改善箇所説明図

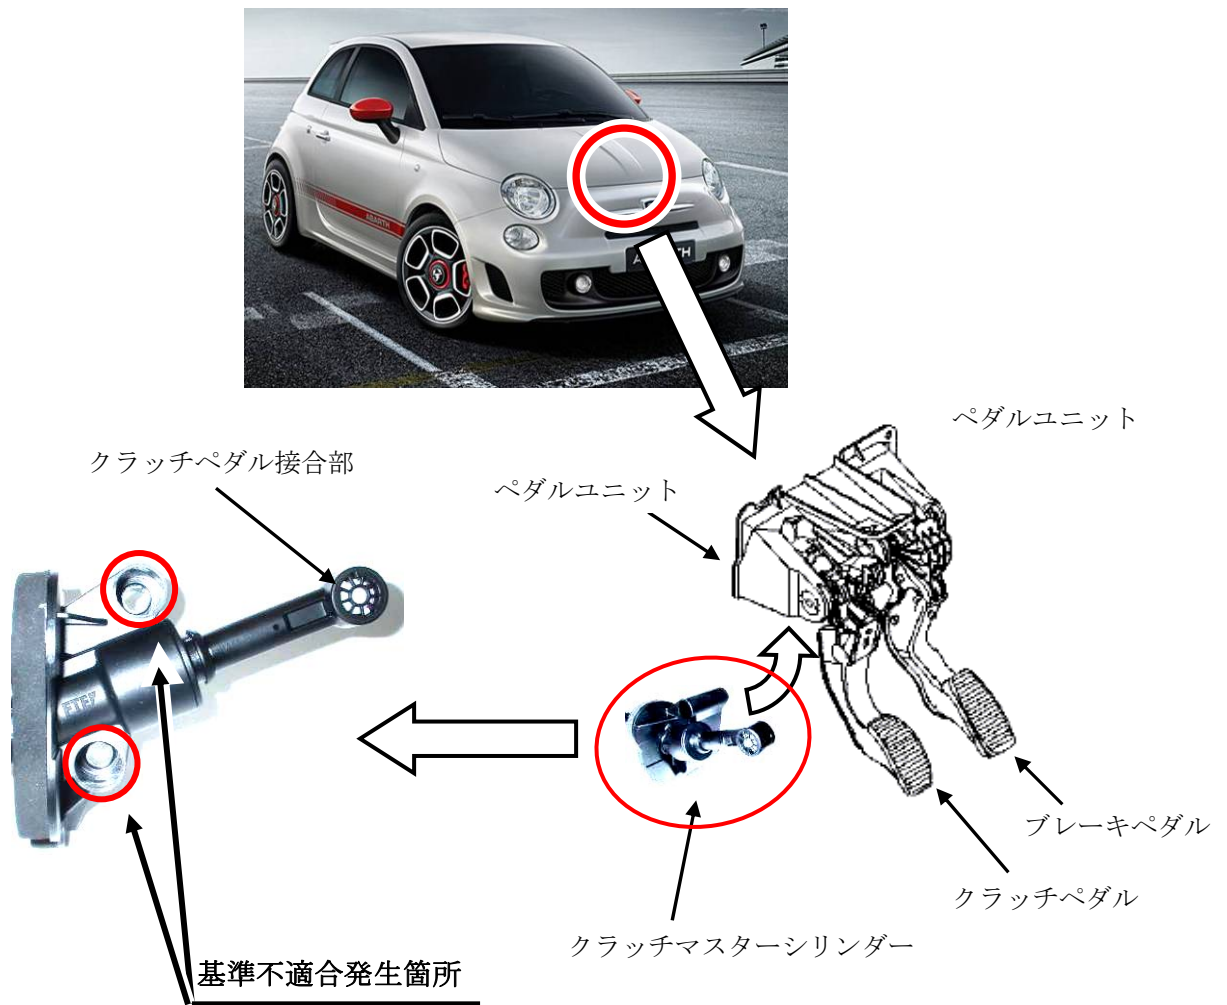
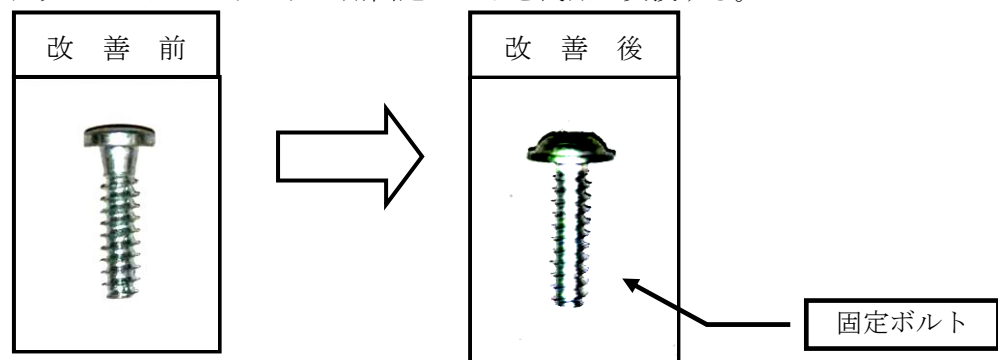
基準不適合発生箇所

クラッチマスターシリンダー用固定ボルトにおいて、誤品を使用してしまったため、ペダルユニットに対する固定が不十分なものがある。そのため、クラッチペダル操作時等に当該ボルトに負荷がかかり、そのまま使用を続けると、最悪の場合、当該ボルトが破断しペダルを操作しても油圧が発生しなくなり、クラッチ操作が出来なくなるおそれがある。

全車両、クラッチマスターシリンダー用固定ボルトを良品と交換する。

注： は交換部品を示す。

識別：クラッチマスターシリンダー部に白色のマーキングをする。
